922.5-0000010 РЭ

Руководство по эксплуатации
Operation manual

ОСНОВАНИЕ: Мероприятия по повышению технического уровня и конкурентоспособности тракторов БЕЛАРУС

Бюллетень Bulletin 7-2017 БЭ	МОДЕЛЬ ТРАКТОРА TRACTOR MODELS	922.5
---	-----------------------------------	--------------

Рисунок 6.1.2 – Подключение проводов к блоку предохранителей ЭСУД

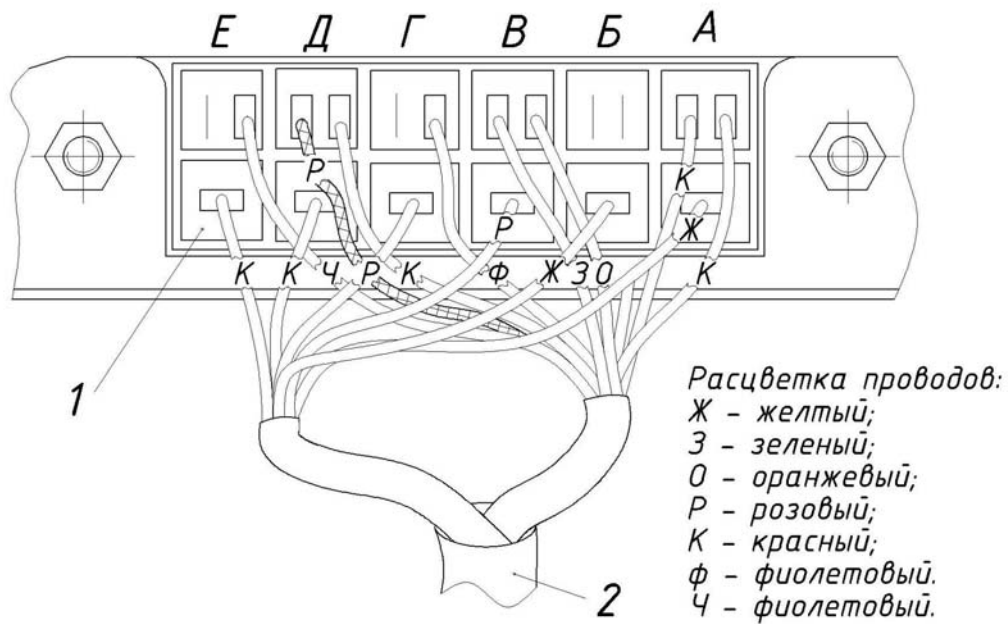
Неправильная коммутация проводов в блоке предохранителей ЭСУД.	Проверьте правильность подключения проводов с обратной стороны блока, как представлено на рисунке 6.1.2: - провод, розового цвета, с буквенно-цифровой маркировкой «202», должен находиться на выводе «Д».
--	---

3. Дополнить раздел 6 следующим рисунком 6.1.2 с подрисовочным текстом:

1 – EECS fuse block; 2 – EECS wire bundle
Figure 6.1.2 – Wire connections to EECS fuse block

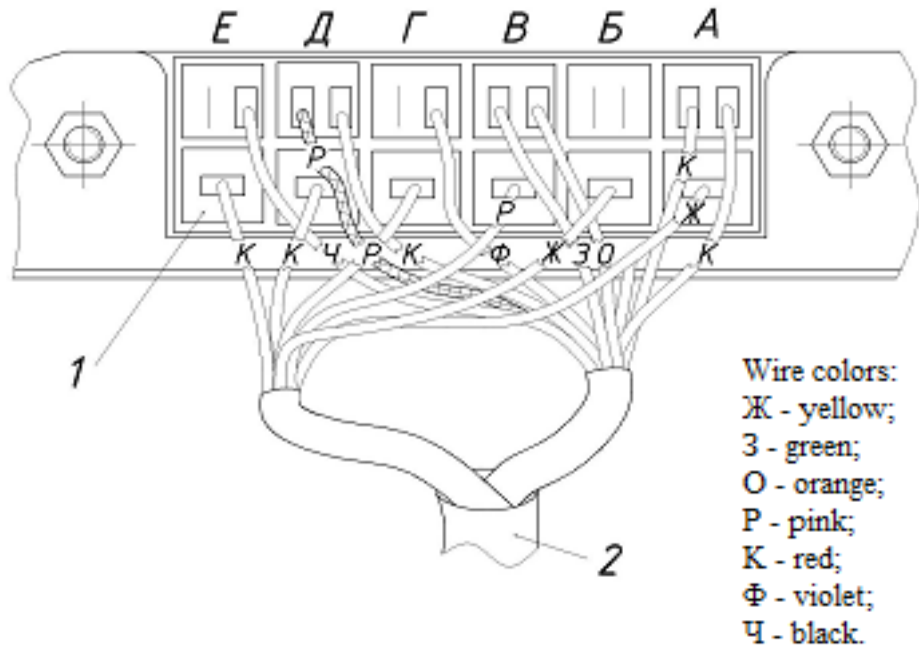
Incorrect commutation of wires in the EECS fuse block.	Check the correctness of wire connections on the back side of the unit, as is shown in figure 6.1.2: - pink wire having literal and digital marks “202” shall be in “Д” outlet;
--	--

3. Section 6 shall be supplemented with the following figure 6.1.2 and the legend test below:
